Polder Bellenkopf / Rappenwört

Anlage zur Synopse Nr. 6

Durchgängigkeit Federbach beim Pumpwerk Süd und
Rechenanlage am Pumpwerk Süd und Pumpwerk Nord

**Durchgängigkeit Federbach beim Pumpwerk Süd und
Rechenanlage am Pumpwerk Süd und Pumpwerk Nord**

Systemskizze Fischaufstiegshilfe

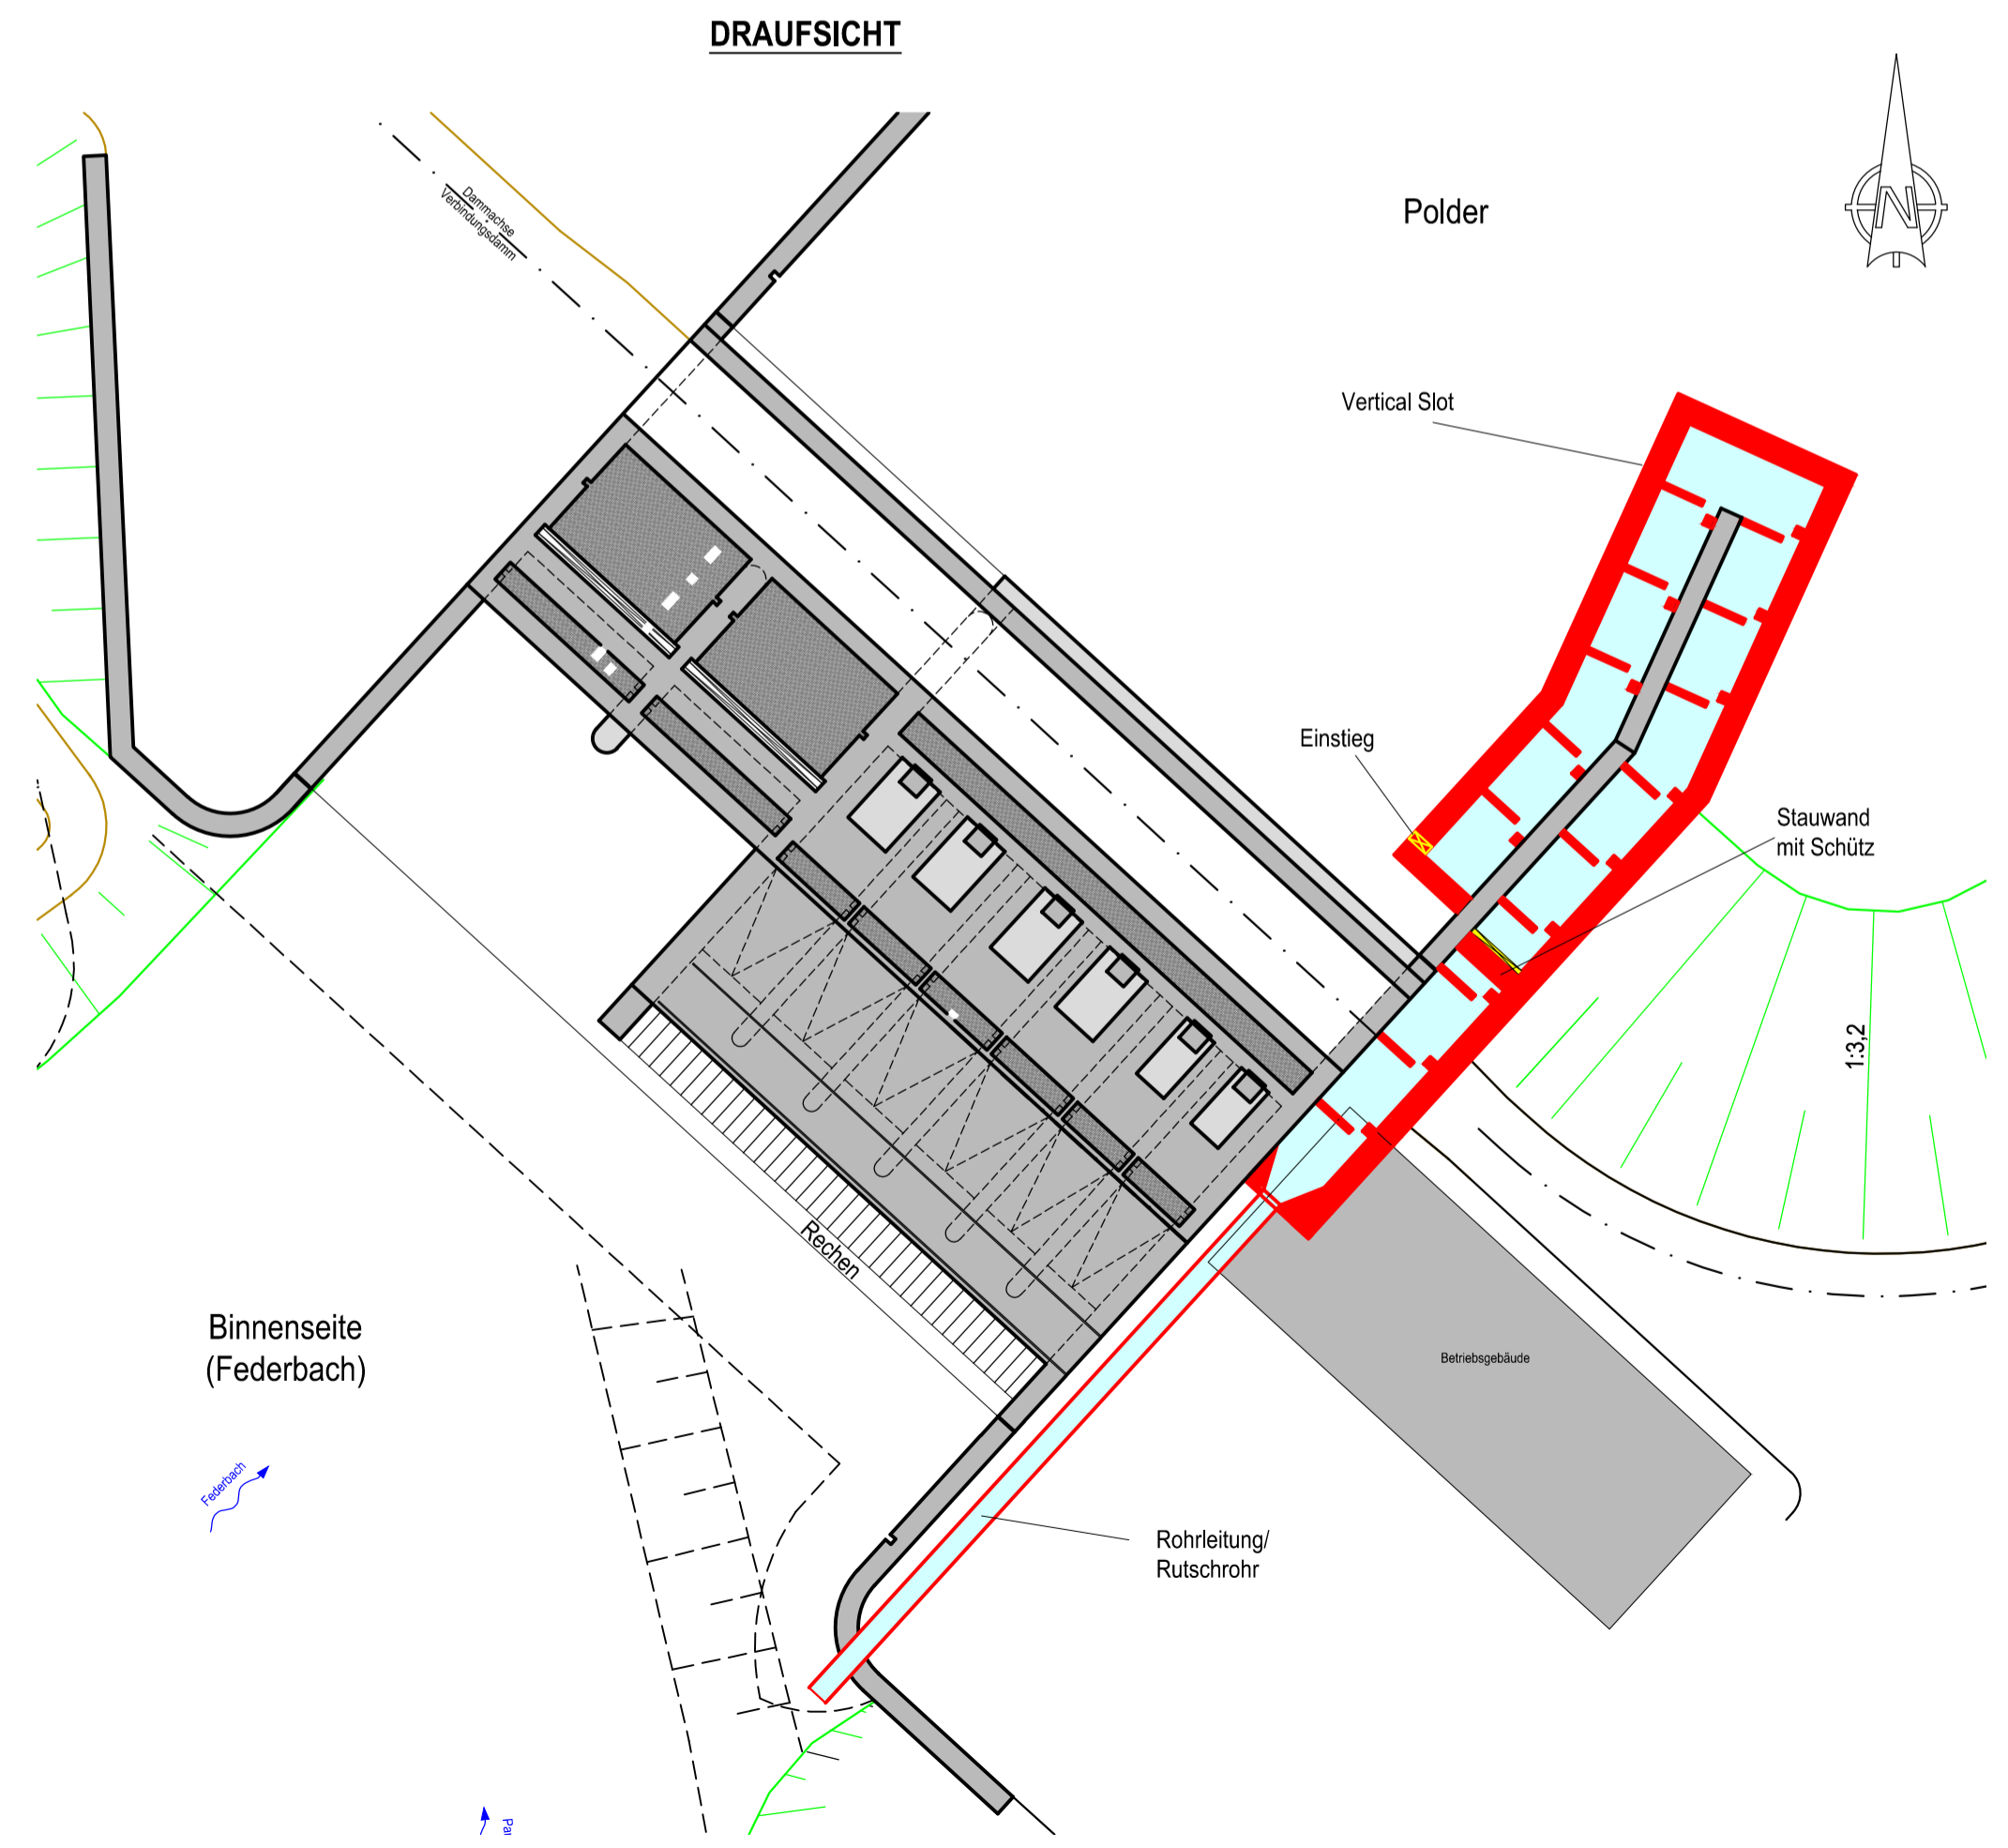
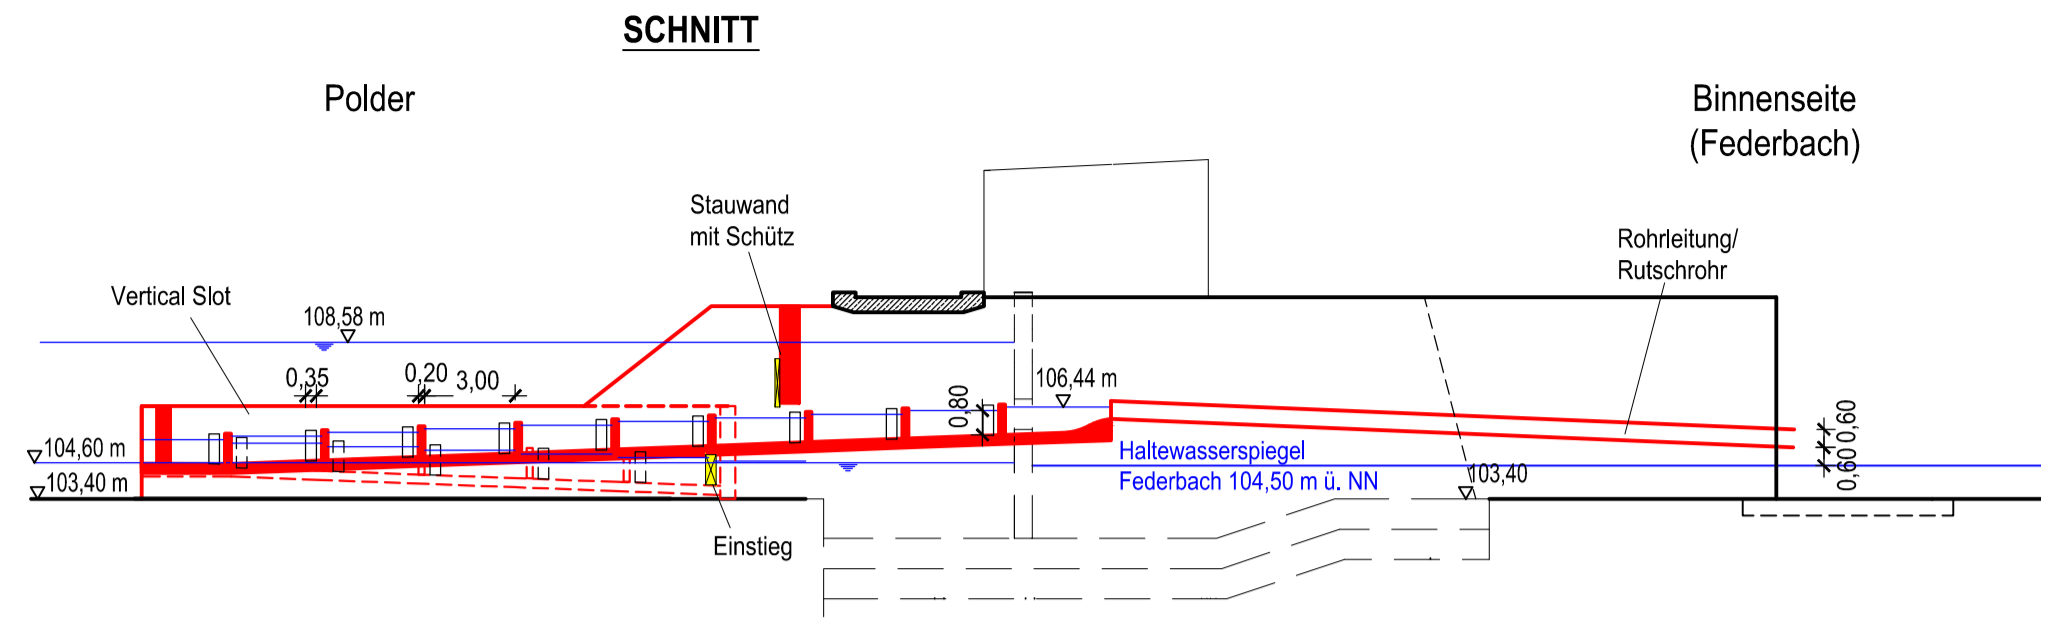
Im Rahmen der zweiten Beteiligung der Träger öffentlicher Belange im laufenden Planfeststellungsverfahren wurden von den Referaten 33 (Fischereisachverständiger Dr. Hartmann) und 52 (Flussgebietsbehörde) des Regierungspräsidiums Karlsruhe Stellungnahmen vorgelegt. In diesen Stellungnahmen werden u.a. zwei Punkte angesprochen, die weiter zu untersuchen sind:

Sicherstellung der Längsdurchgängigkeit am Pumpwerk Süd

- Pumpwerk Süd
 - hier ist im Pumpbetrieb die Durchgängigkeit vom Polder in den Federbach zu gewährleisten.
 - hierzu erfolgt in Abstimmung mit dem Ref. 33 die Darstellung einer skizzenhaften Lösung. Die detaillierte Planung erfolgt im Rahmen der Ausführungsplanung.
 - aufgrund ungeeigneter, bzw. nicht praktikabler Lösungen wird auf eine Durchgängigkeit vom Federbach in den Polder (Fischabstieg) verzichtet. D.h. die oberstrom zuwandernden Fische verweilen vor dem Pumpwerk bis zum Ende des Pumpbetriebs.
 - Forderung hinsichtlich Fischschutz durch geringere Rechenstababstände bei Pumpbetrieb

Zur Herstellung der Durchgängigkeit bei Pumpbetrieb vom Polder in den Federbach wird eine Fischaufstiegsanlage in der Bauweise Schlitzpass (engl.: „vertical slot“) mit Rutsche vorgeschlagen. Dieser Schlitzpass wird entlang der östlichen Wand polderseitig erstellt. Ausgehend von dem Betriebsgebäude des Pumpwerks verläuft der Schlitzpass zunächst unterirdisch unter einer Überfahrtsbrücke hindurch parallel zur Bauwerkswand. Am Ende dieser Bauwerkswand wird der Schlitzpass durch ein Umlenkbecken um 180° gedreht und führt auf der anderen Seite der Wand wieder zurück in Richtung Pumpwerk. Der Einstieg im Unterwasser ist ca. 10 m vom

Das als Rutsche fungierende Rohr hat einen Mindestdurchmesser von 60 cm. Beim Austritt wird eine ausreichende Wassertiefe im Federbach vor dem Pumpwerk in Höhe von mind. 1 m benötigt, um die Fische unbeschadet ins Oberwasser zu befördern.

Als Anlage 1 ist eine Systemskizze mit Draufsicht und Schnitt beigefügt, in dem der Beckenpass und das Rutschrohr dargestellt sind.

SLOT & RUTSCHE
 Variante 1 c);
 an 36 Tagen/Jahr nicht passierbar
 Ausgelegt auf: Barbenregion; Zielfischart Lachs, Hecht
 Wasserspiegeldifferenz insgesamt: 1,94 m
 Beckenabmessungen:
 Länge: 3,00 m
 Breite: 2,25 m
 Schlitzweite: 0,35 m
 min. Wassertiefe: 0,80 m
 Wasserspiehldifferenz zwischen Becken: 0,12 m
 Durchfluss: 290,2 l/s
 Beckenanzahl: 15
 Länge gesamt: 51,70 m
